Transporter / Multivan / Crafter etc.

Technische Information zu R2S-Turboladern im Volkswagen T6 & Crafter und MAN TGE

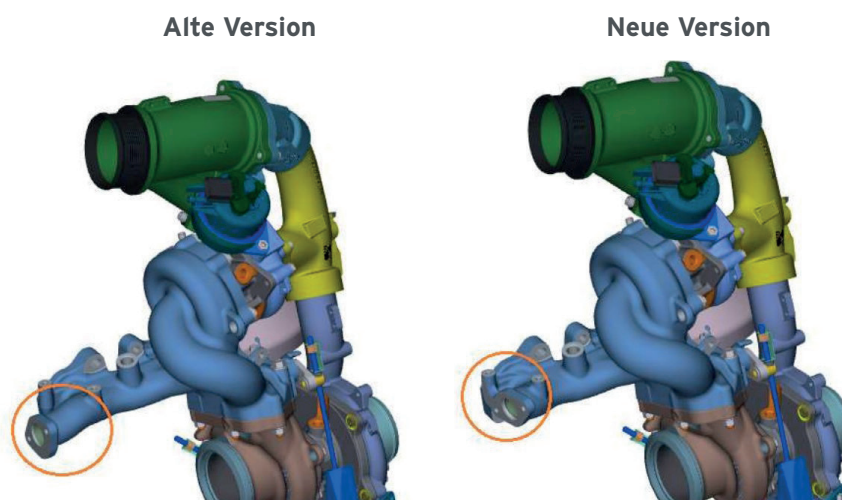
Bitte beachte, dass es bei den 2.0 TDI-Motoren im Volkswagen T6/T6.1 (Transporter/Multivan etc.) und Crafter sowie MAN TGE eine geometrische Änderung am AGR-Stutzen des Abgaskrümmers gab.

Die Ausführungen mit dem alten Design sind ausgelaufen und können nicht mehr produziert werden. Die IAM-R2S-Turbolader 10009880383 und 10009980384 haben die neue Version des AGR-Stutzens. Wenn im Fahrzeug die alte Version verbaut ist, müssen zusätzlich folgende Teile getauscht werden, damit die neue Version passt (diese Teile sind nicht bei BorgWarner erhältlich):

Bezeichnung	Pos. auf Zeichnung	Anzahl	VW T6	VW Crafter Schaltgetriebe	VW Crafter Automatikgetriebe	MAN TGE Schaltgetriebe	MAN TGE Automatikgetriebe
Abschirmblech	5	1	03N145811B	03N145811B	03N145811B	65.08120-0001	65.08120-0001
Bundschraube M6x8	6	2	N10688402	N10688402	N10688402	65.90405-0135	65.90405-0135
Dichtung	9 & 16	2	03L131547P	03L131547P	03L131547P	65.08901-0002	65.08901-0002
Verbindungsrohr	10	1	04L131521BF	04L131521BF	04L131521BG	65.08153-0012	65.08153-0013
Zylinderschraube M8x20	12	2	N91026802	N91026802	N91026802	65.90030-0028	65.90030-0028
Zylinderschraube M8x22	13	2	N91046101	N91046101	N91046101	65.90030-0038	65.90030-0038
